errata

do : „INSTRUKCJA NIKI V0.17M,,

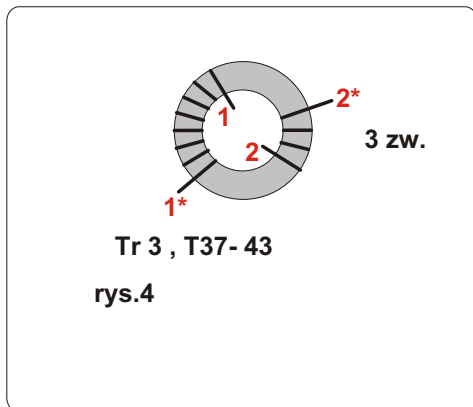
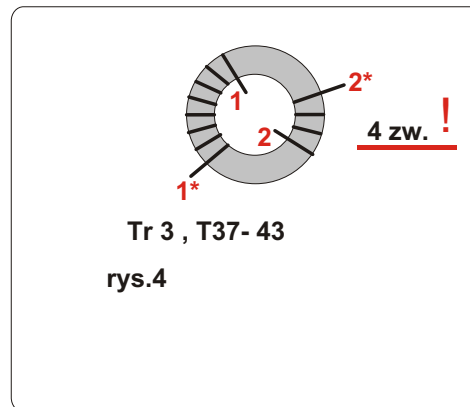
jest :

powinno być :

1. W przypadku uzyskania zbyt małej mocy należy zamienić miejscami końcówki uzwojeń **2*** i **2**
2. Zwoje na rdzeniu liczymy po wewnętrznej stronie, tzn. tylko te które przechodzą przez środek rdzenia.
3. Zbyt wysoki poziom sygnału audio z komputera , będzie powodował przesterowanie .
Dioda led sygnalizująca TX powinna migotać w takt modulacji. Świecenie ciągle to efekt przesterowania.
